安全召回通知

配备一体成型 (OPI) 立管的 2011-2015 Cannondale 山地车

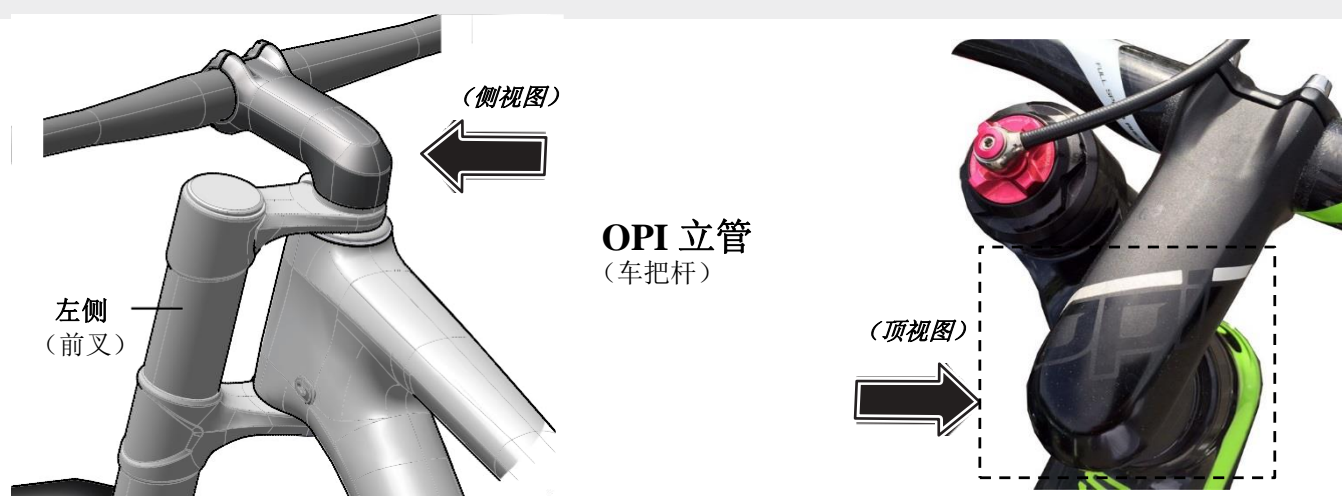
从 2011 至 2015 年款，Cannondale 在某些山地车上使用了 OPI 立管。我们还在售后市场中销售了一些 OPI 立管。测试显示，OPI 立管底部与车把管顶部的连接处特性造成抗疲劳寿命的降低。这可能造成前叉出现故障，进而引发严重事故或受伤。为解决这一风险，所有采用 OPI 的前叉必须配备一个特殊楔形套件，可将 OPI 立管和车把管的螺纹连接处锁死并加固。这一解决方案可将抗疲劳寿命恢复到相应的水平。

- OPI 立管上印有黑色“OPI”大图标，上方有白色横纹。OPI 立管外观光滑，在车头管周围。
- OPI 立管没有管螺栓，仅有 4 个车把杆螺栓。使用上图确定属于召回的单车。

属于本次召回的 OPI 车把的抗疲劳寿命降低，可导致前叉夹具或螺栓在长时间使用后断裂。如果出现此情况，骑车人将失去控制，发生事故。

配备 OPI 立管的单车消费者应立即停用单车并联系最近的 Cannondale 授权经销商。Cannondale 经销商将检查单车的 OPI 立管和前叉是否有任何损坏并在 IPO 立管车把系统上安装加固件，并安装新的左侧紧固螺栓。
